第5回 熊野川懇談会

会議資料2

質問に対する回答

# 質問に対する回答 (治水その1)

## 熊野川の洪水特性

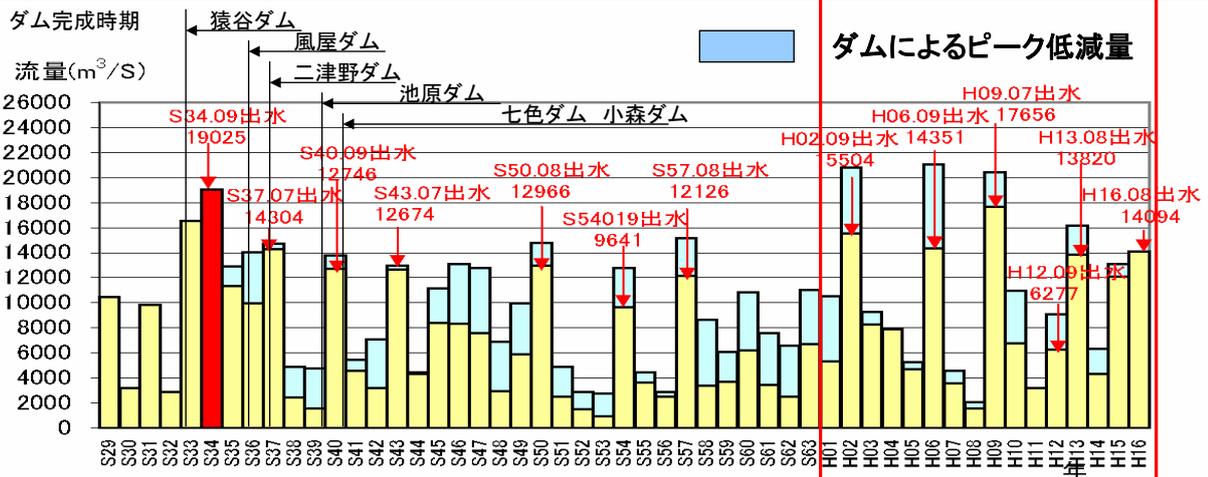
- ・洪水特性の図にダムの完成時期を明記して欲しい。

# <回答 1>

## 熊野川の洪水特性

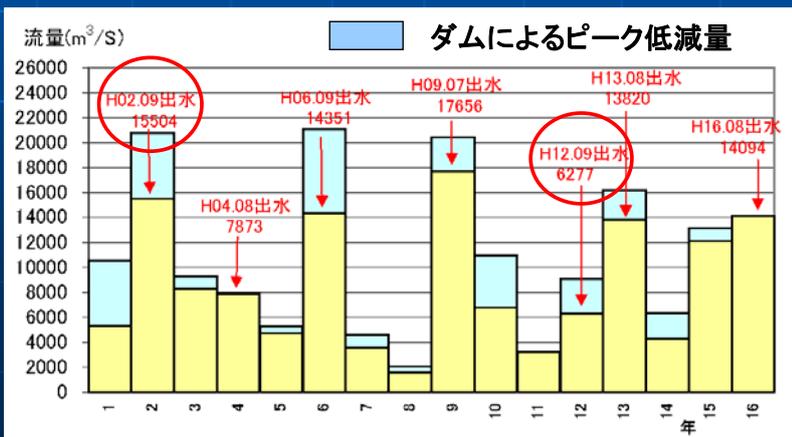
・熊野川の洪水特性について、説明して欲しい。

H02.9とH12.9

Aダムによるピーク低減量

B相賀実績流量の相違の検証

- 1) 降雨の地域分布
- 2) 降雨の時間分布

## ダム堆砂量累積値の経年変化

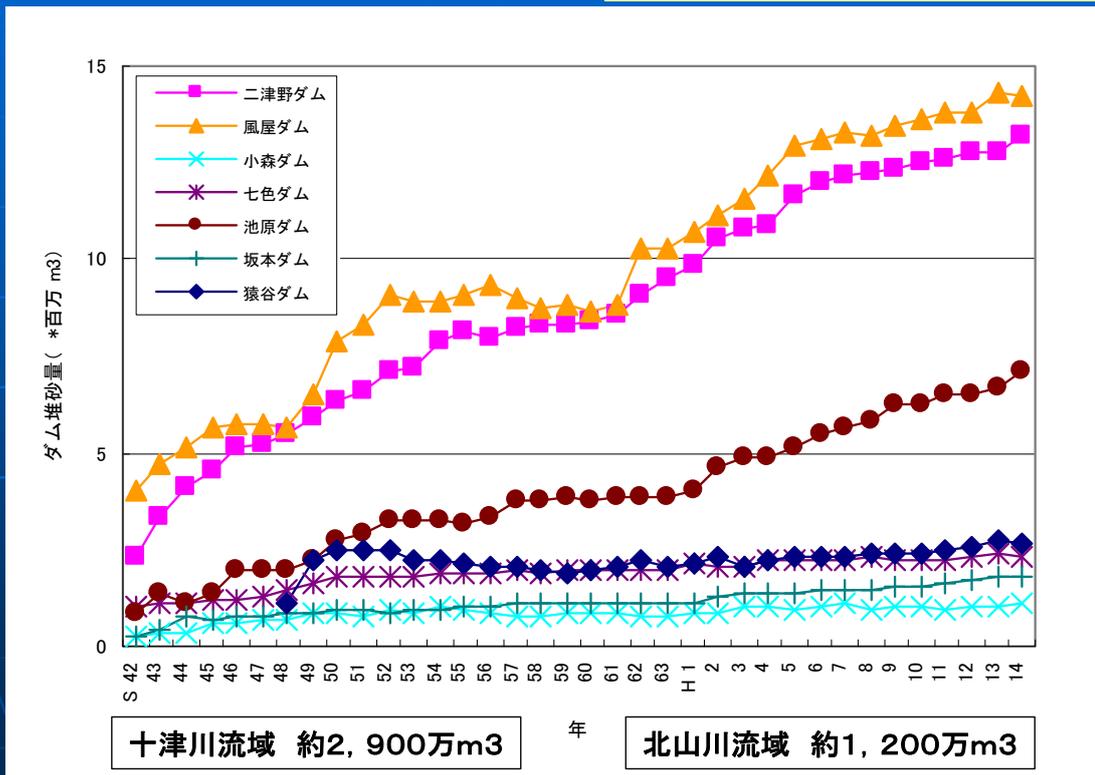
・現在のダムの堆砂量は想定以内か教えてほしい。

猿谷ダム堆砂量データを追加

# 地球温暖化による雨量への影響（津）

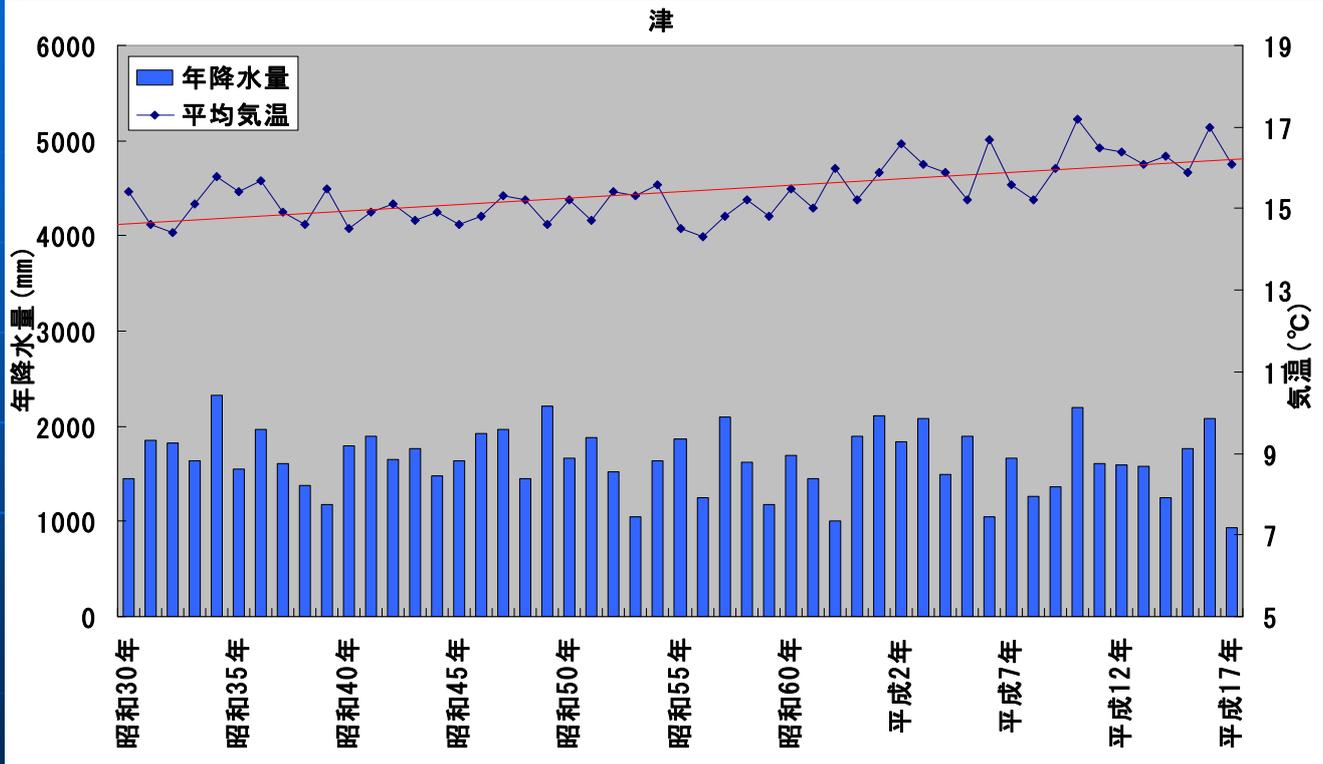
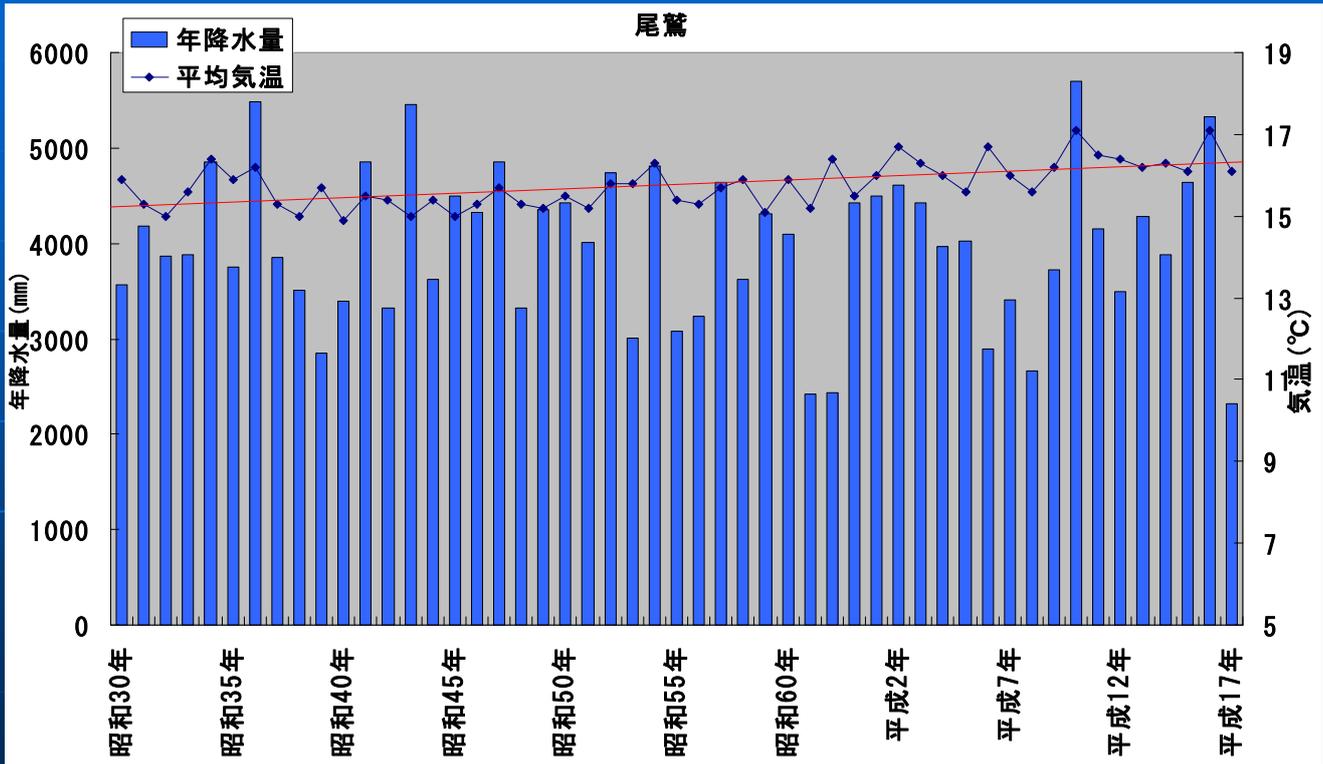
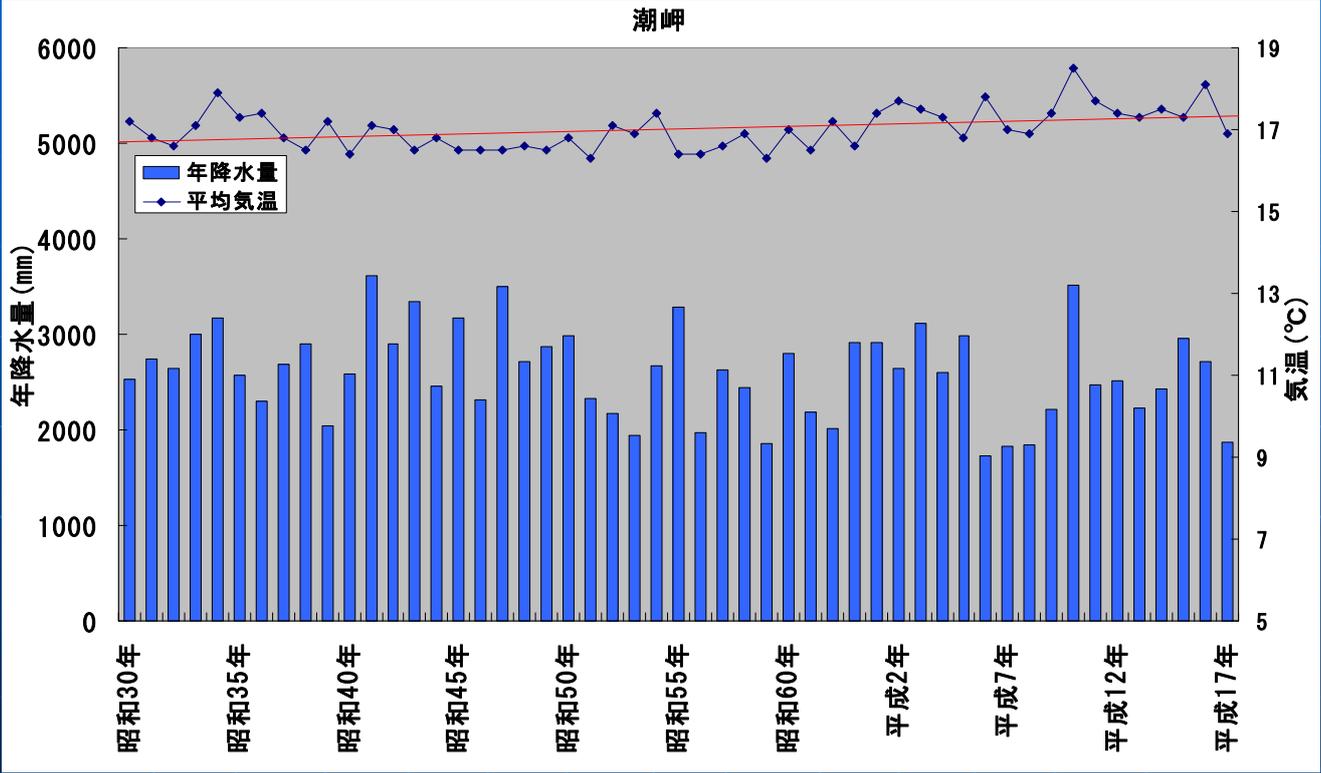
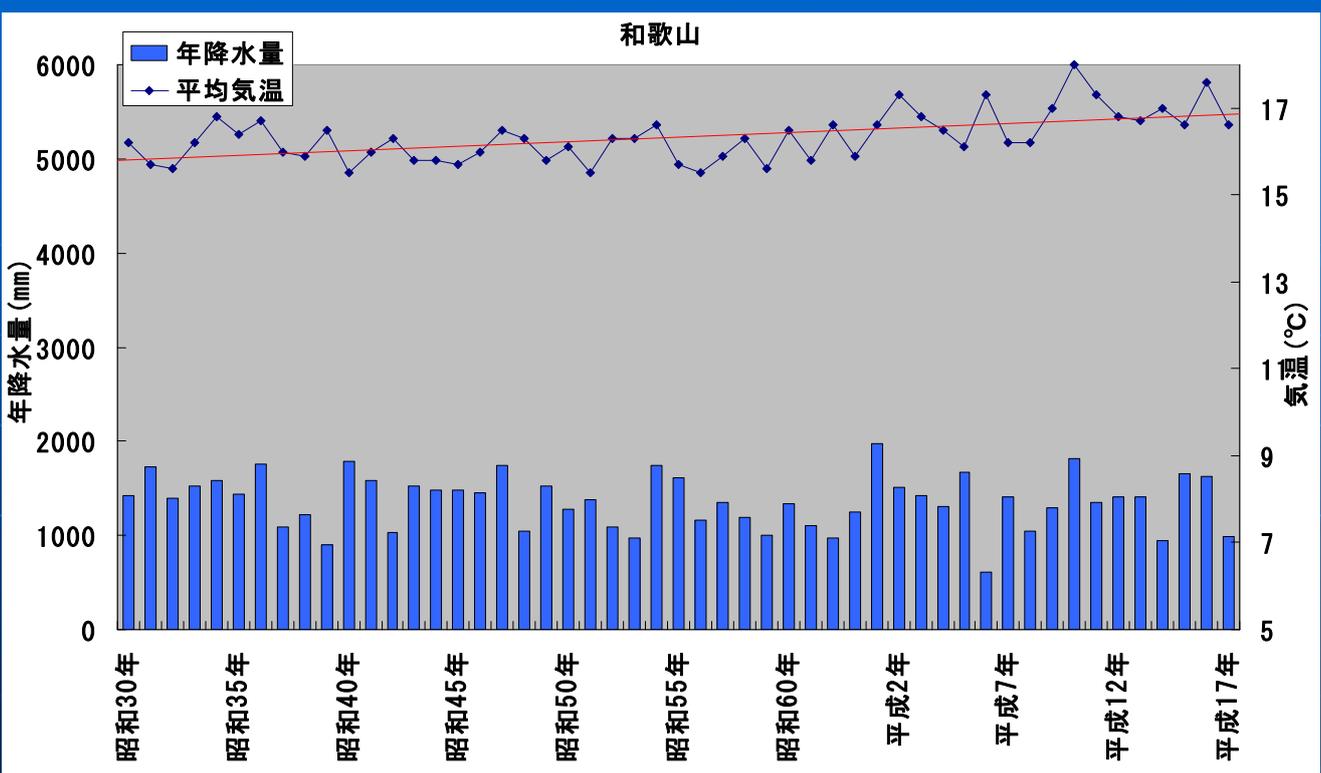
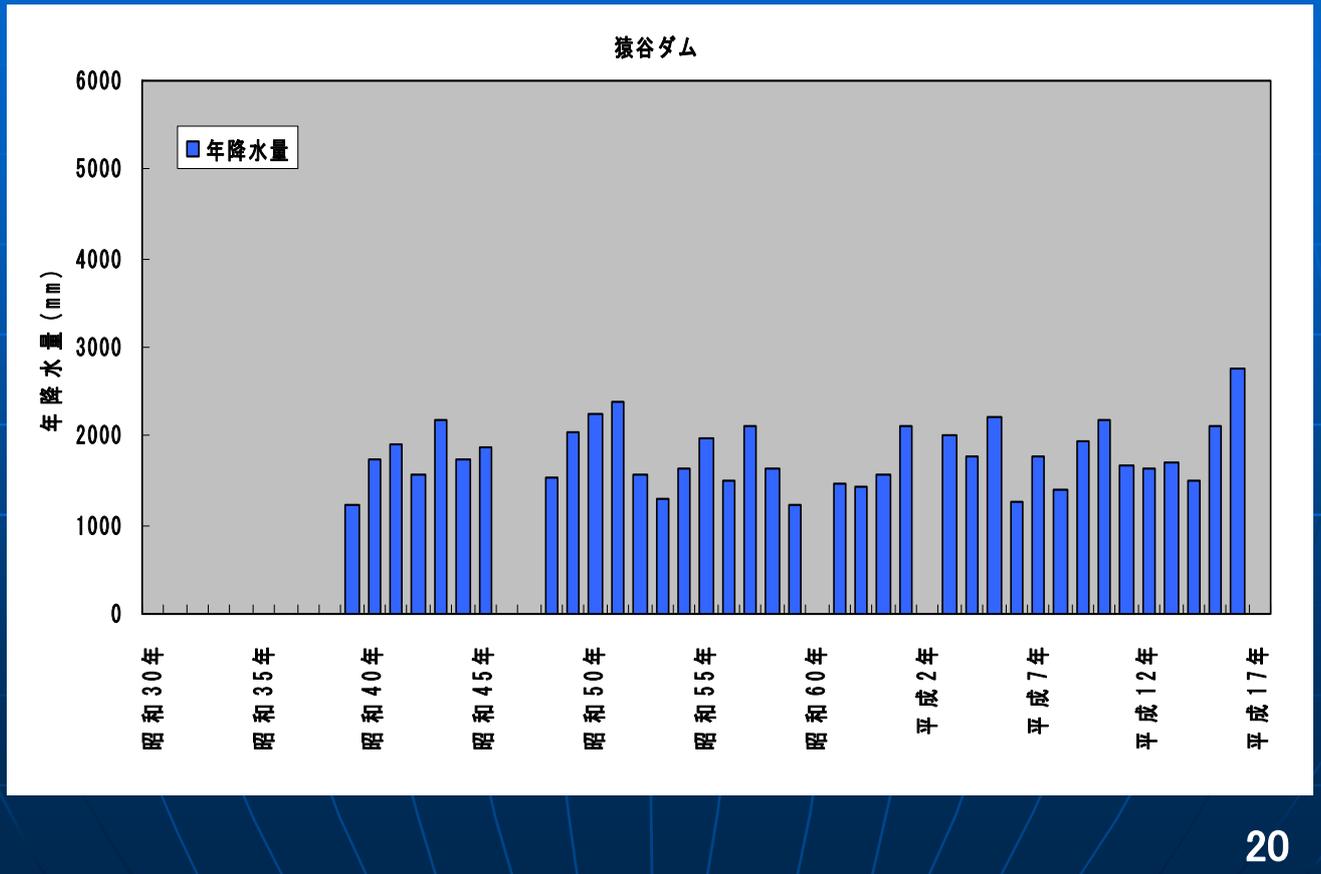
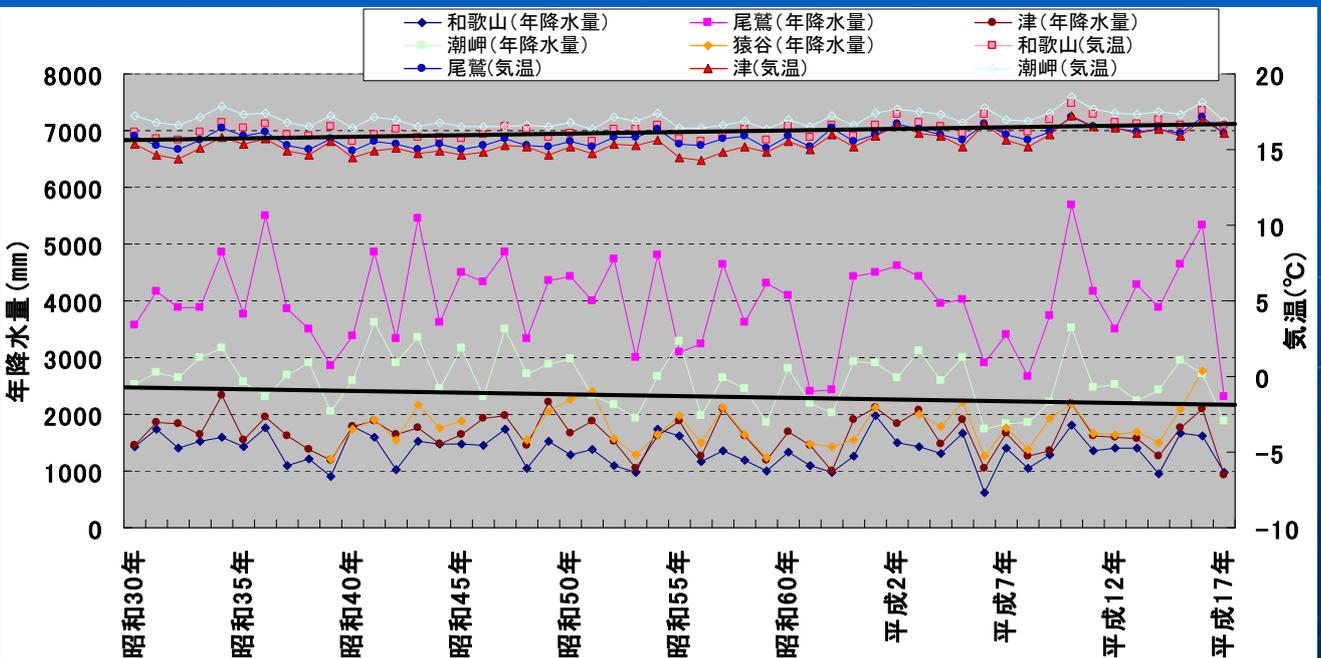
- ・地域の温暖化の傾向を調べたいので、流域の長期の降水量のデータはあるか。
- ・長いスパンの傾向、地区の傾向が分かる資料を合わせて提示して欲しい。

- ・ 上昇傾向が分かる

- ・ 減少
- ・ 雨量は変化の振幅が大きくなっている
